维修公告

标题: MTO2017 无线电天线重新定位	
AG-SB-2020-07-B-EN	
适用性	
飞机类型和型号: AutoGyro MTO2017	受影响的序列号: 所有 MTO2017 机型
待参考的维护手册是本次声明或后续的版本。	
根据 AutoGyro 网站	
本表格是 AutoGyro GmbH 针对在用产品中发现的问题做出的回应, 要求采取遏制或纠正行动, 或作为飞机改装公司的维修信息。 如需帮助, 请拨打 49 (0) 5121 88056-00 或发送电子邮件至 airworthiness@auto-gyro.com 联系 AutoGyro。

AG-SB-2020-07-B-EN

(图 5)

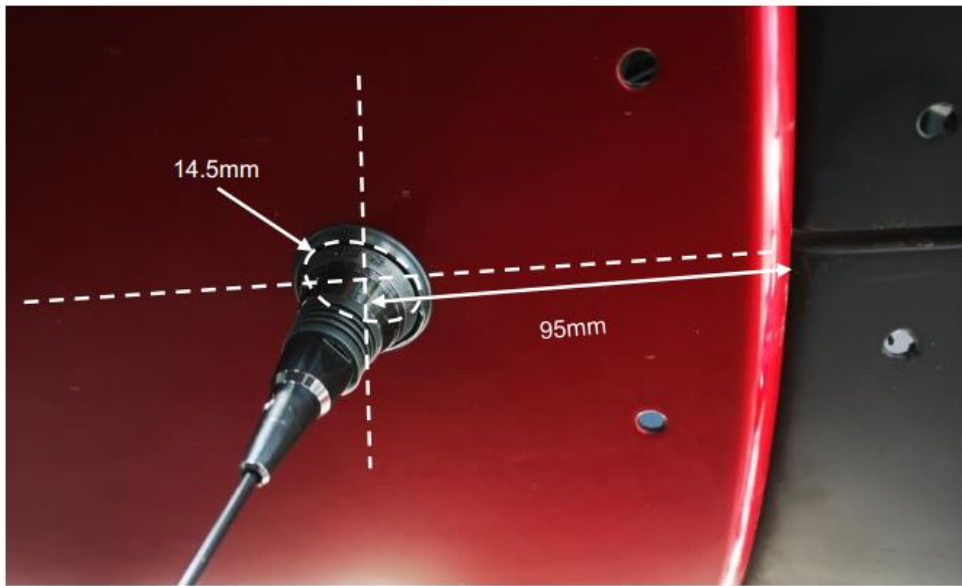
1. 确保已锁紧刹车，并且电磁开关/点火开关处于“关闭”位置。
2. 拆卸将滑油冷却器固定至后整流罩的 6 个螺钉（左侧 3 个，右侧 3 个），并拆卸冷却器，特别注意不要损坏天线（图 1）。
3. 从天线基脚上断开天线，并且从机身安装座上断开天线基脚（图 2）。
4. 切断固定天线基脚和尾梁龙骨管之间天线电缆的所有扎带。将扎带重新扎紧于剩余电缆。
5. 拆卸驾驶舱座舱面板上的左侧 3 个螺钉，以便接近后面的天线电缆（图 3）。
6. 从无线电台的后部断开天线插头（图 4）并拆卸固定无线电台和尾梁龙骨管之间天线电缆的任何电缆扎带。
7. 使用合适的斜口钳，从电缆上切断电缆无线电台端部的插头。处理插头。从天线基脚端部，通过拉动电缆穿过其在尾梁龙骨管中的内部布线，从飞机上提取完整的电缆/天线总成。处置此物品。
8. 重新固定座舱后面的布线，并重新安装在步骤 5 中拆卸的左侧后座舱盖。
9. 使用 Loctite 221 在所有 6 个螺钉上重新安装冷油器进气口（图 1）。
10. 使用合适的锥形或阶梯形钻头，在前端结构的下侧中心线上钻一个 14.5mm 的孔，距离后边缘 95mm（图 5）并去除孔的毛刺。
11. 将套件 47988 中的接地平面组装到机头结构的基脚区域内，与步骤 8 中钻出的孔对齐。将天线基脚从套件 47988 组装到机头结构，天线电缆位于右舷（图 6），使用与最初拆卸的天线总成相同的总成配置。将天线组装到天线基脚中。
12. 如图 6、7 和 8 所示，使用提供的固定垫将电缆沿着机头结构后缘和左缘布线至后座舱区域。建议移除衬垫放置区域的油漆，并在衬垫后面涂上氰基丙烯酸酯（强力胶）以确保黏附。用电缆扎带将天线电缆固定到座舱面板后面的衬垫和现有座舱布线，并且将电缆插头连接到无线电插座。
13. 进行地面运行和无线电检查。
14. 进行松动工具和物品检查。
15. 完成运营国家所需的任何文档。
